发件人 浙江正泰电器股份有限公司市场战略部

关于 N 系列 3200 壳架 3200A 抽屉式产品接线端子结构变更的通知

2023 年 1 月 29 日

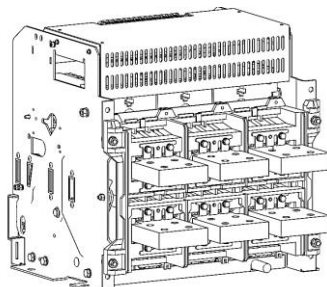
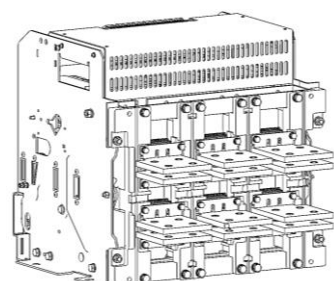
在“双碳”背景下，为降低产品温升，减小功耗，我司即将改进 NA1-3200、NA1P-3200、NA1H-3200、NXA32、NXAF32 及 NXA32/NE 规格万能式断路器（抽屉式、额定电流 3200A）主回路接线端子的结构。改进后的主回路接线端子由单层变为双层结构，变更示例见下图说明：

注 1：NXA32、NXAF32 及 NXA32/NE 产品变更自 **2023 年 3 月 1 日** 出厂的产品开始实施；

注 2: NA1-3200、NA1P-3200、NA1H-3200 产品的变更自 **2023 年 3 月 16 日**出厂的产品开始实施;

注 3: 本次变更不涉及注 1 与注 2 中除 3200A 额定电流之外的产品。
